Anregungen und Bedenken der Taucher im VWV gegen den Landschaftsplan VII

Landschaftsplan VII „Eschweiler / Alsdorf“

27.02.2011

Tauchvereine im VWV Blausteinsee

Abbildung 2: Entwurf der NSG-Grenze aus dem LP VII

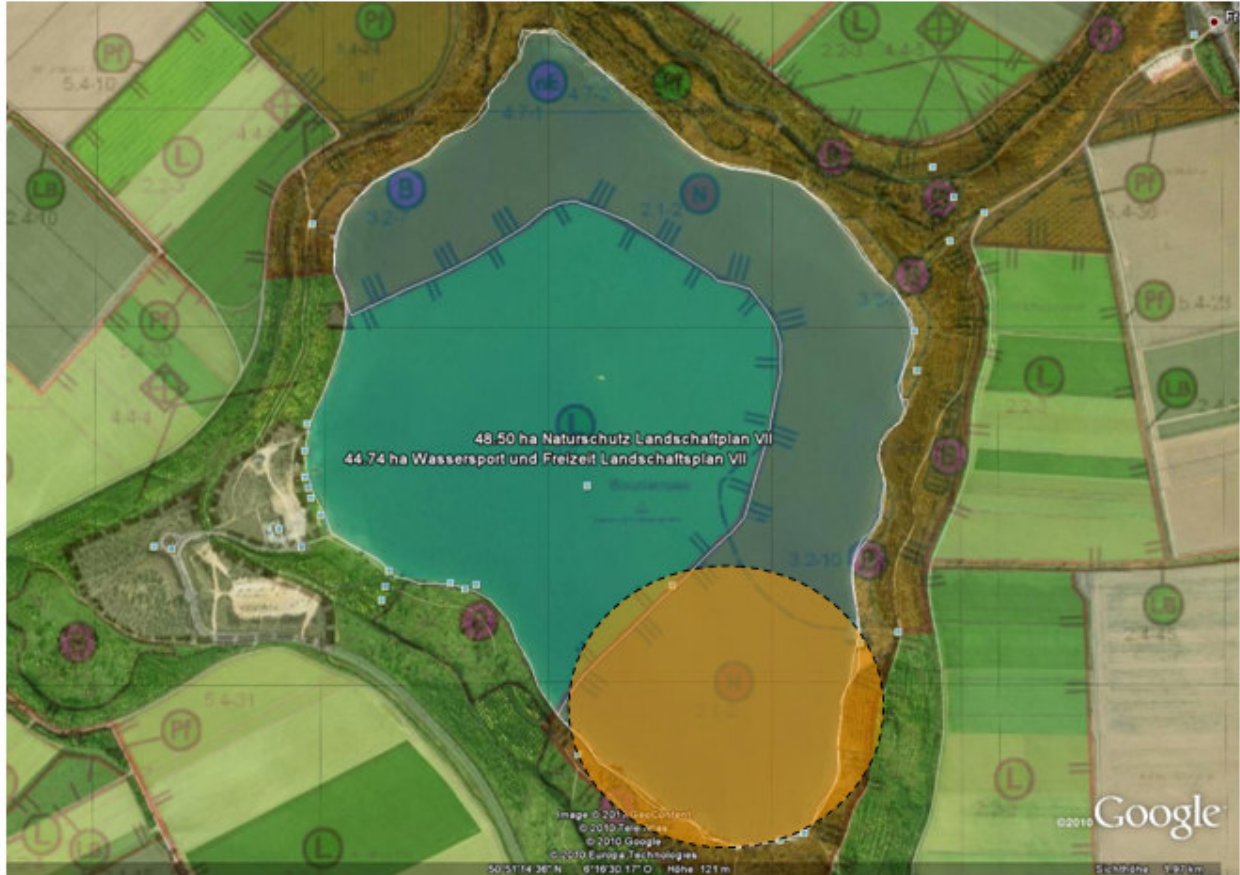
Die Ausweitung des NSG auf das südliche Ufer, hier orange markiert, kann in Abhängigkeit von dem nordöstlichen Verlauf unter Umständen entfallen. Dieser südliche Bereich umfaßt ca. 16.5 ha und erhöht die anteilige Fläche des NSG von 35 % auf 52 %.

Die geplante NSG-Erweiterung nach LP VII würde nach unserer Einschätzung zu einem drastischen Rückgang der Nutzbarkeit und Nutzung und damit der Akzeptanz und Einnahmen führen.

Das Ziel der Taucher und den Tauchvereinen im VWV ist die Beibehaltung der Bojenkette im aktuellen Stand; siehe weiße Linie oben in „Abbildung 1: Bojenkette und Planung“.

Abbildung 3: bisheres abgetrenntes Tauchgebiet

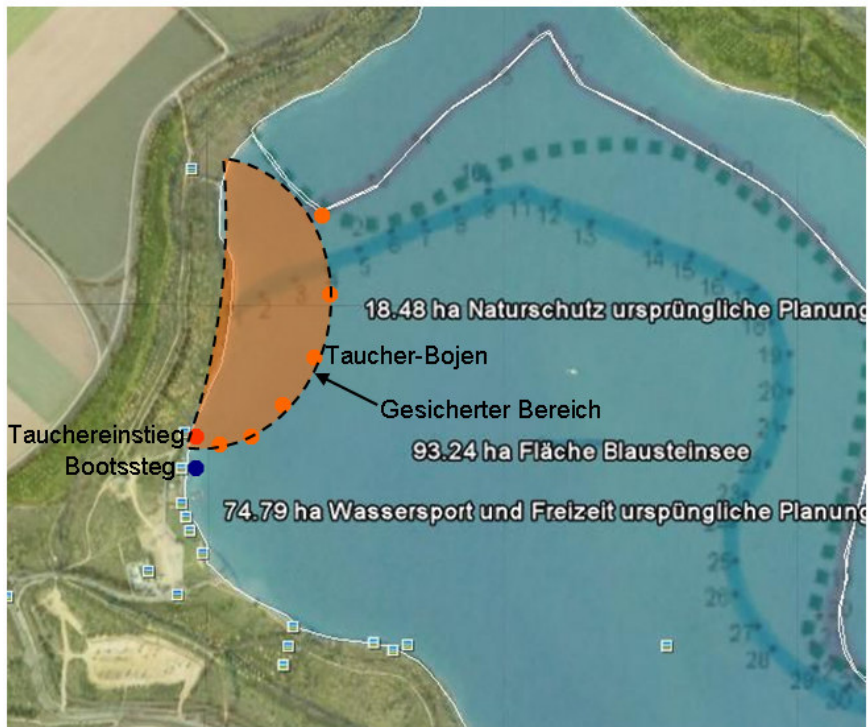
Dieses Gebiet ist durch Bojen markiert. Boote dürfen diesen Bereich nicht befahren. Taucher dürfen innerhalb dieses Bereiches jederzeit auftauchen.

Außerhalb dieses Bereiches müssen Taucher vor dem Auftauchen dieses vorher mit einer aufblasbaren Boje anzeigen.

Abbildung 4: betauchter Bereich

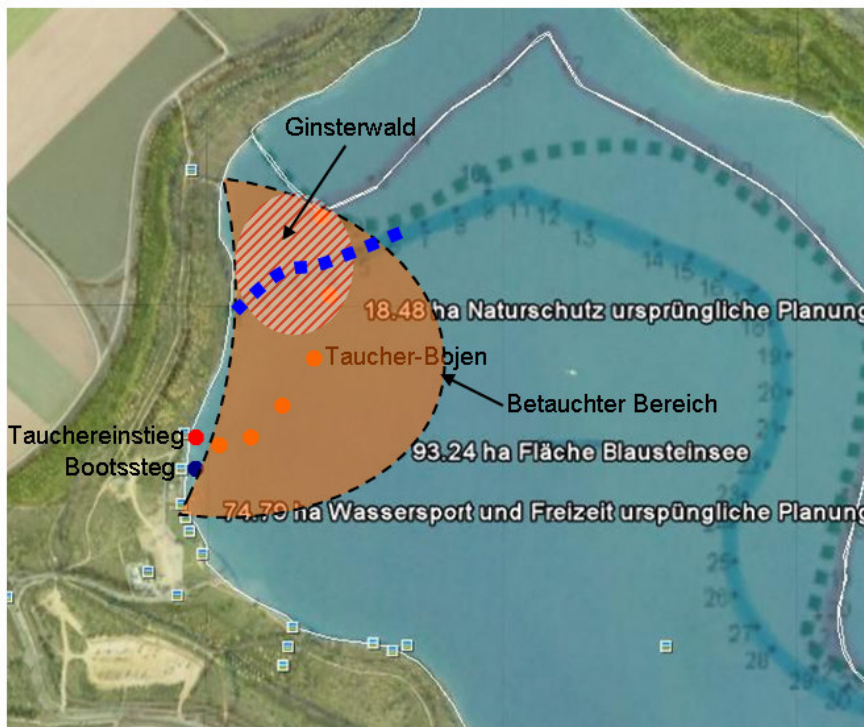
Im Norden unterhalb der bisherigen Schutzzone liegt ein alter versunkener Ginsterwald, der eine der natürlichen Attraktionen des Sees ist. Dieser Wald liegt zum großen Teil innerhalb des neuen geplanten NSG.

Abbildung 5: restliches Tauchgebiet

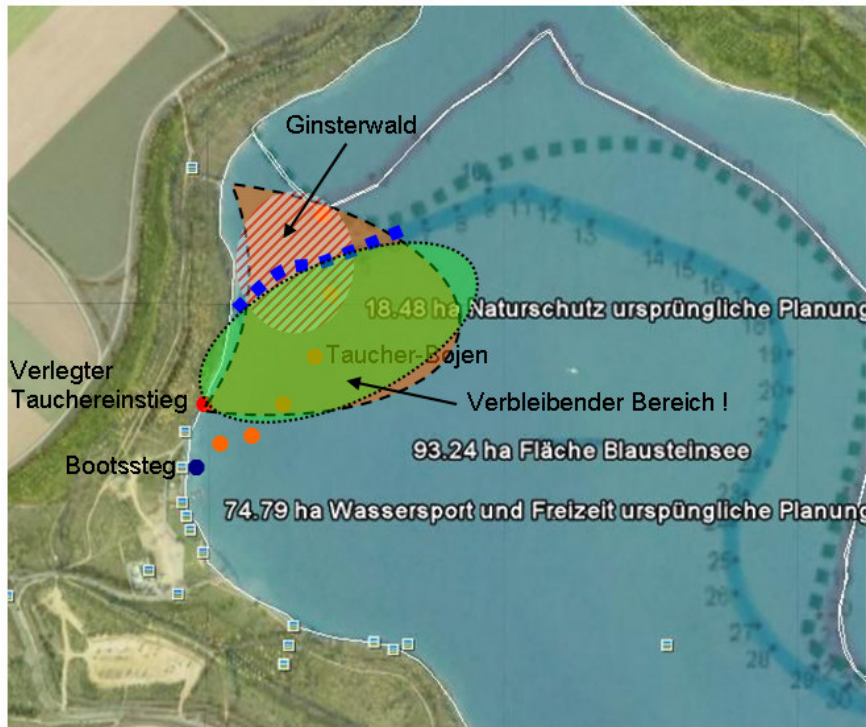
Damit würden dann weniger als 50% der jetzigen durchschnittlich genutzten Fläche für Taucher zur Verfügung stehen.

Dies hat zur Folge, daß sich die Taucher im dem viel kleineren Revier zusammen drängen, daß die Attraktivität des Sees stark nachlässt und die Taucher zu anderen Seen abwandern.
